A栋一层平面图 变更前

A栋一层平面图 变更后

A栋二层平面图 变更后

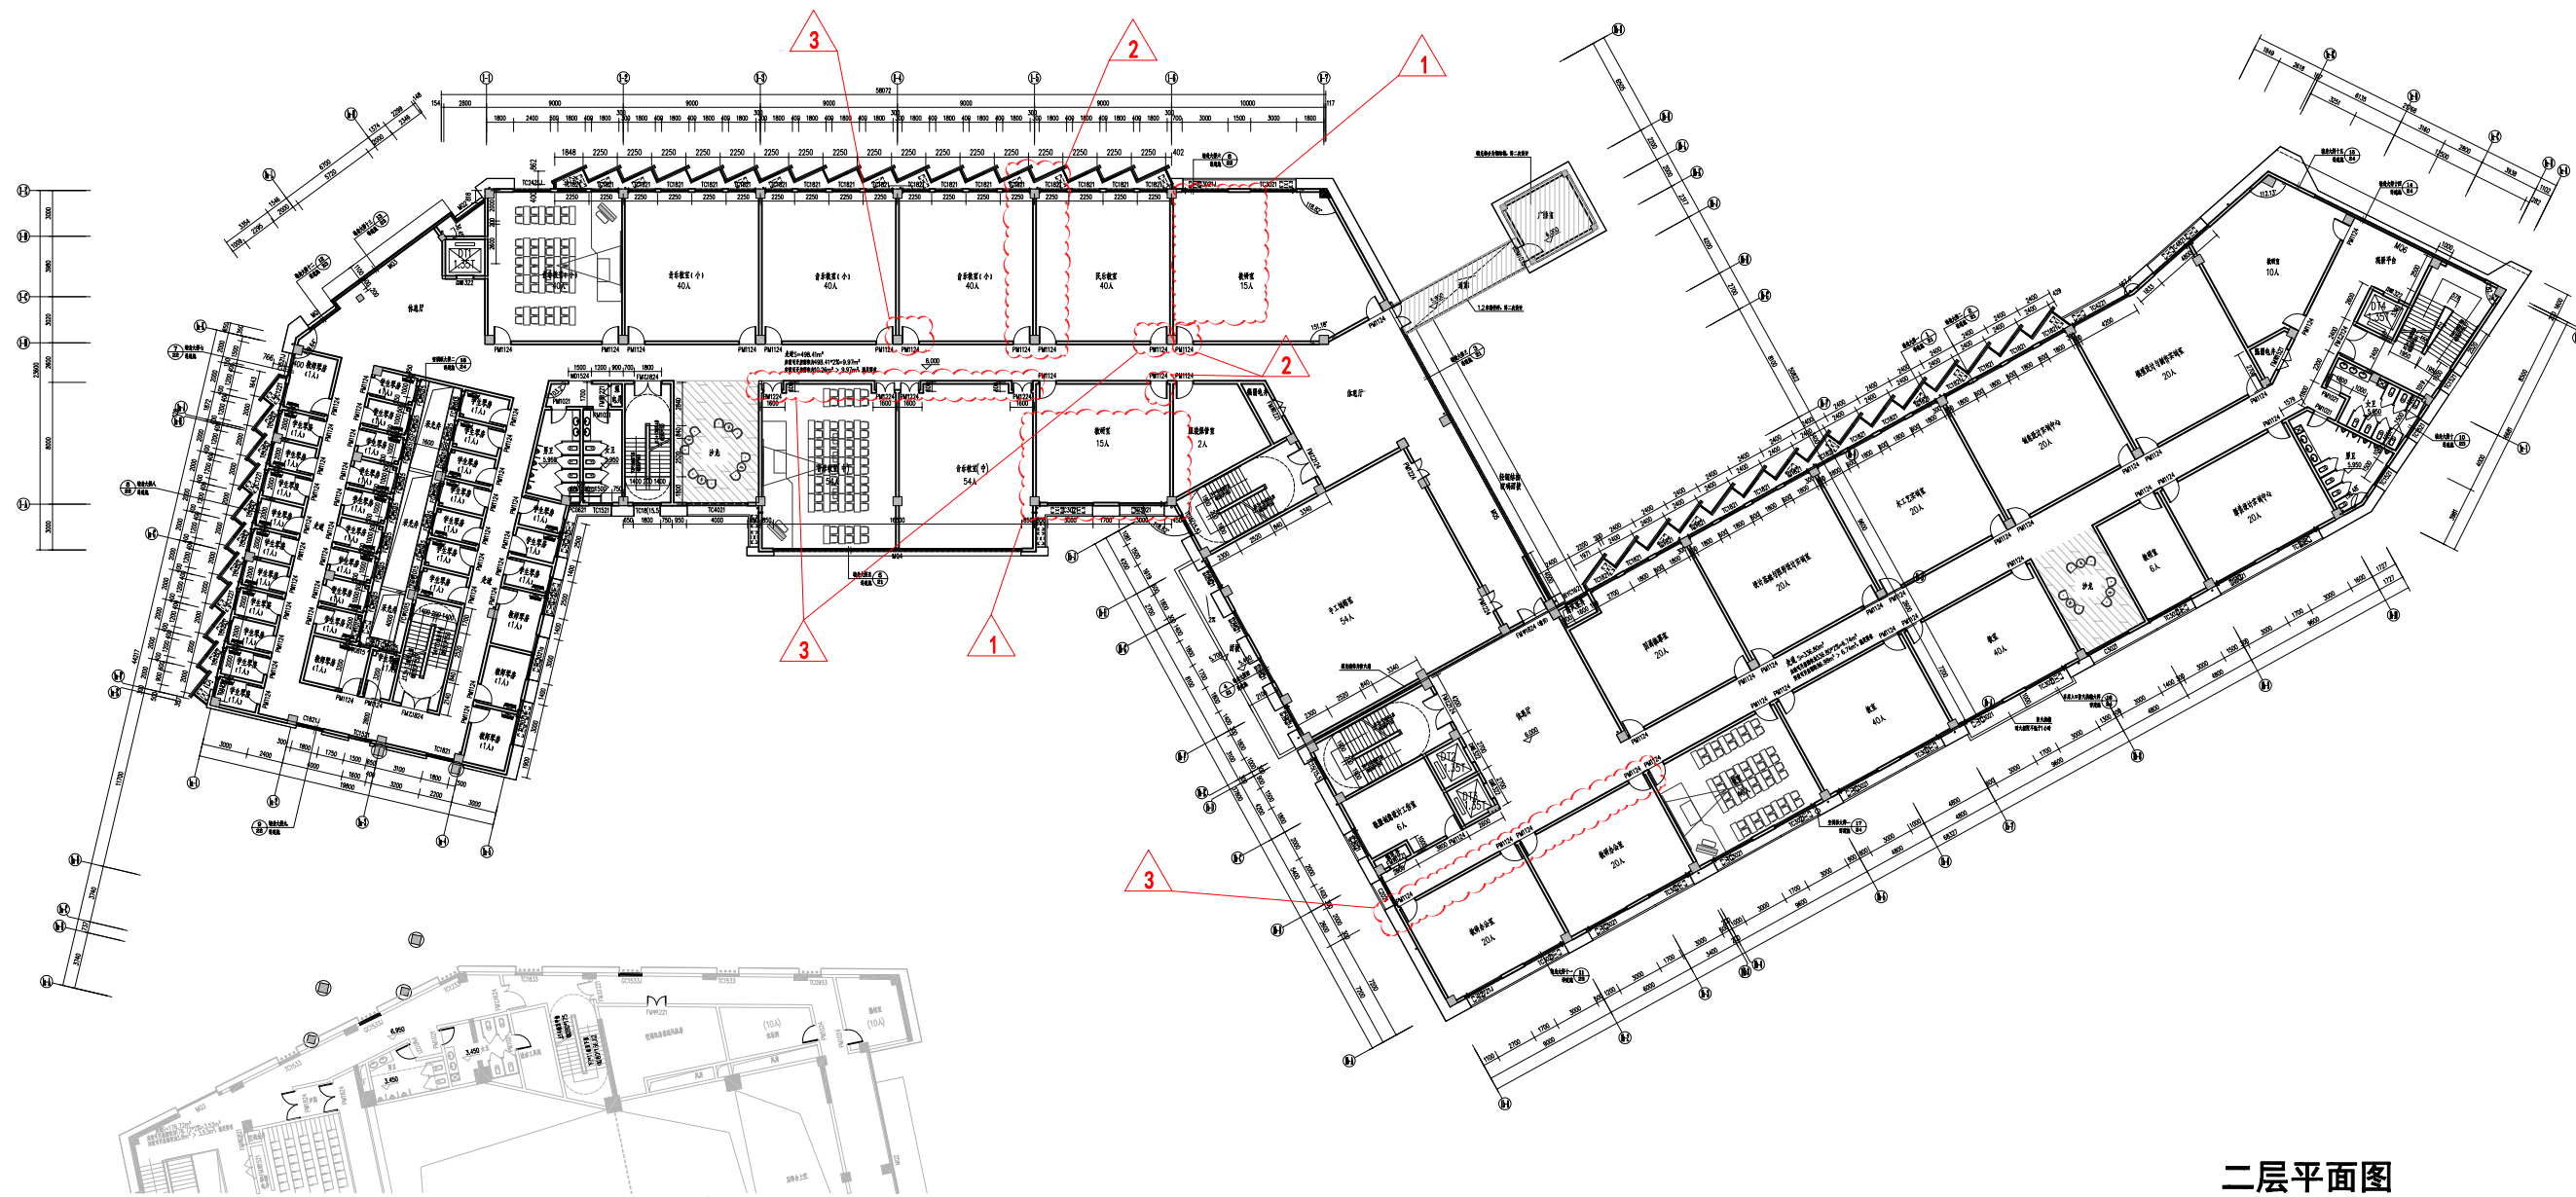
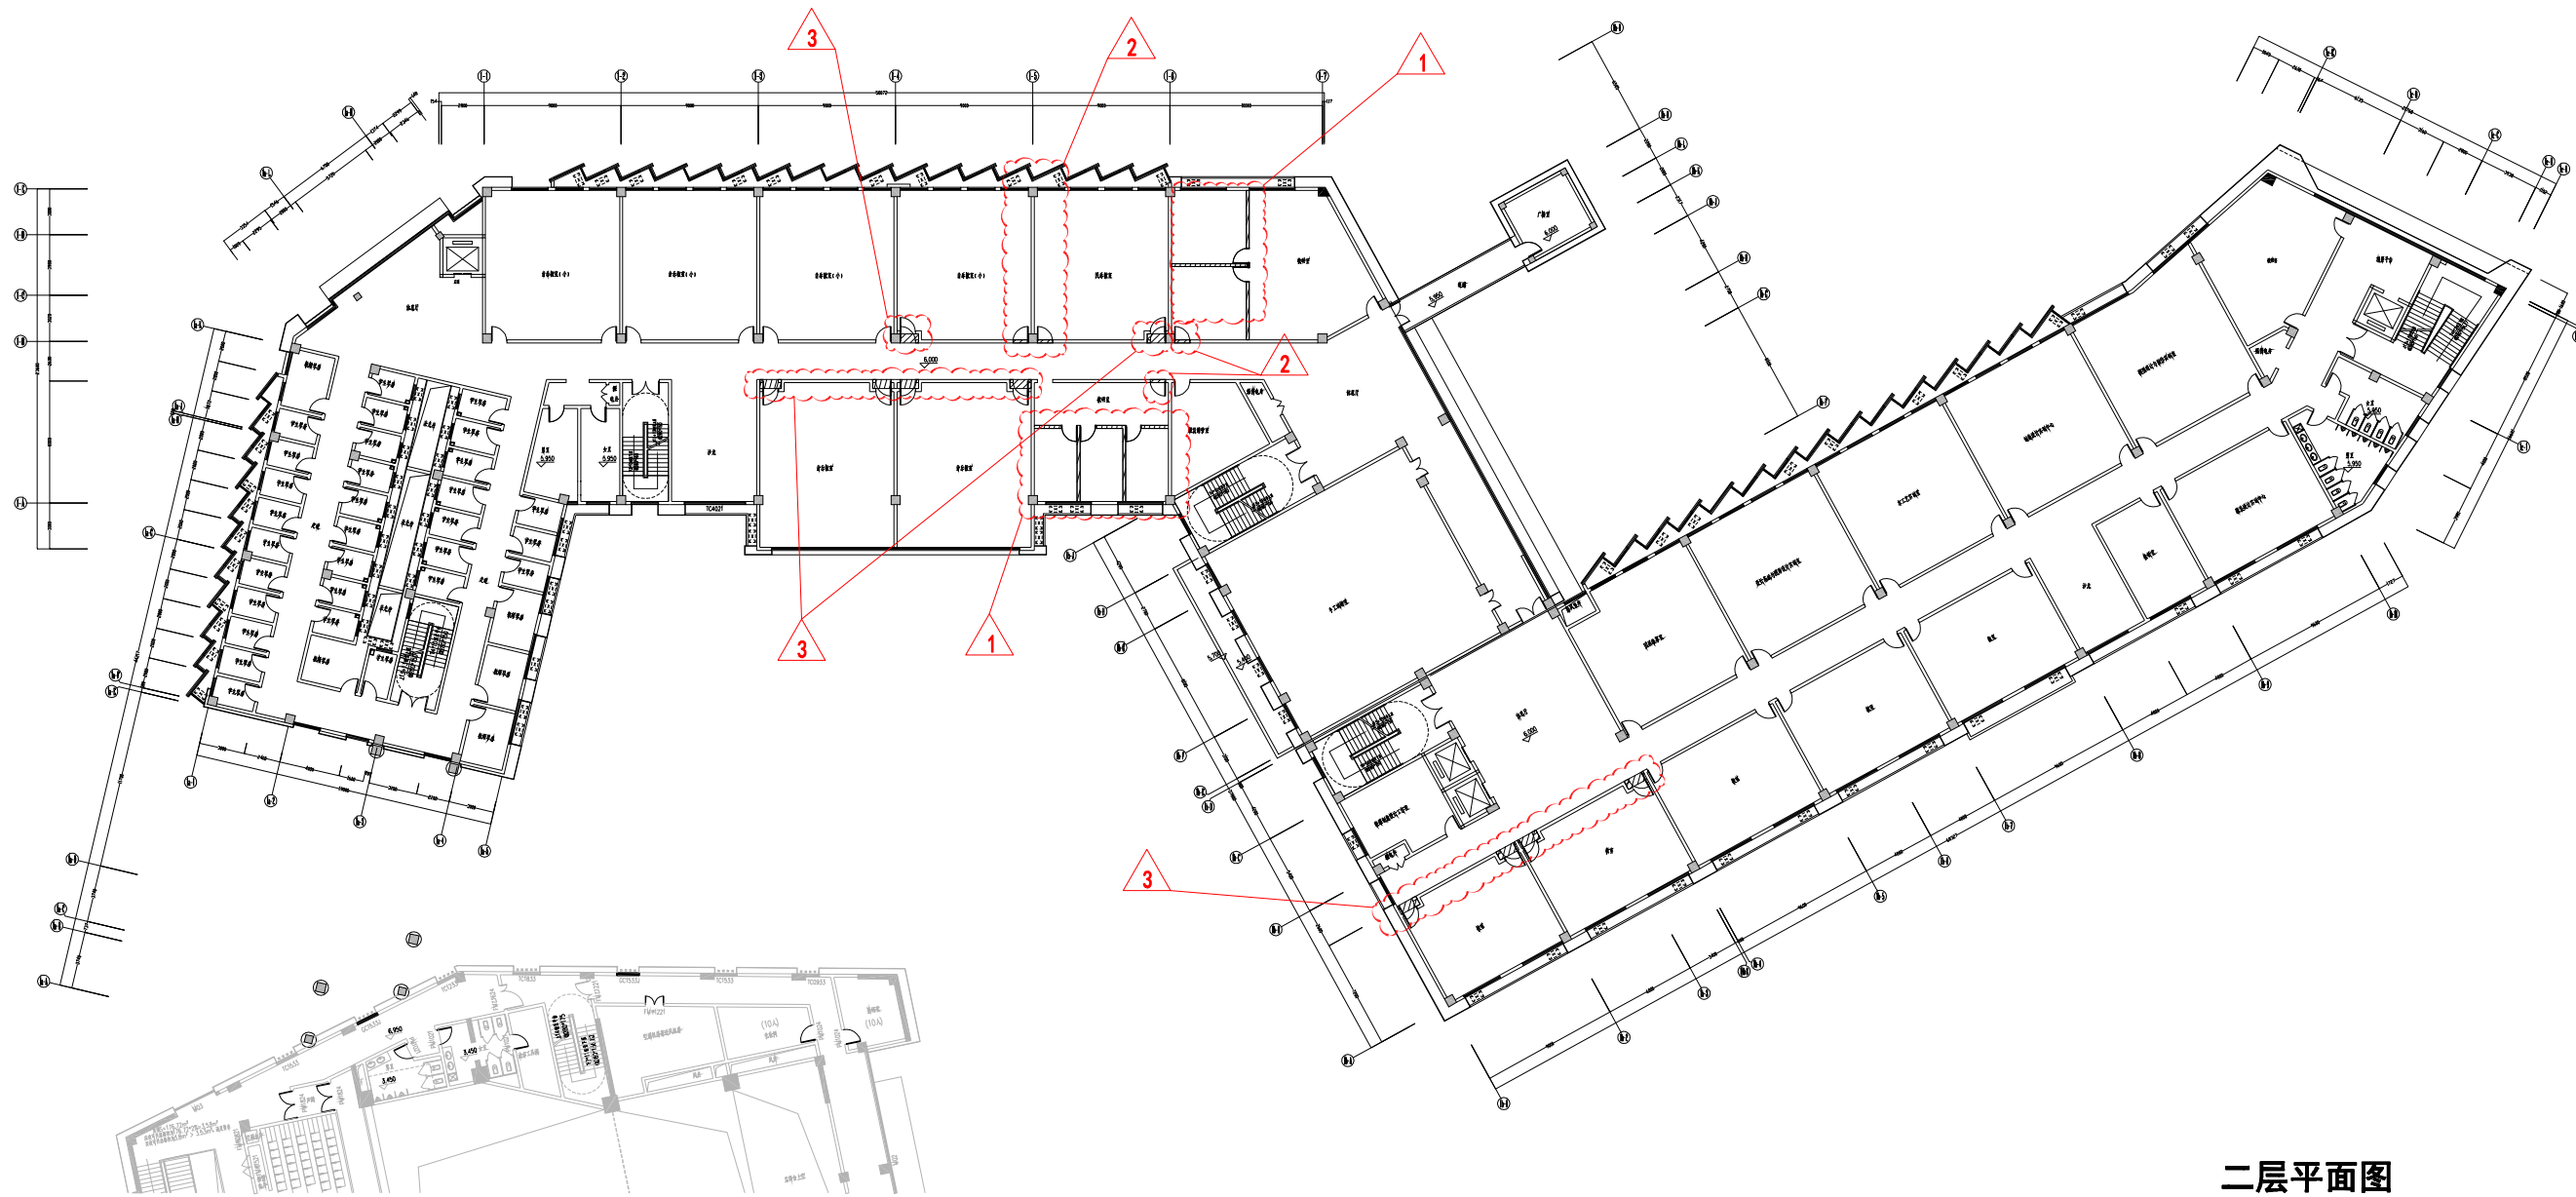
- 1:1-5轴~1-6轴交1-A~1-B轴、1-6轴~1-7轴交1-B~1-E轴之间局部增加墙体及门。
2:1-5轴交1-B轴~1-E轴之间、1-6轴交1-B轴局部取消墙体及门。
3:1-4轴、1-6轴交1-B轴局部墙体及门往1-B轴位移0.6m, 1-3轴~1-5轴交1-A轴~1-B轴之间局部墙体及门往1-B轴位移0.6m。
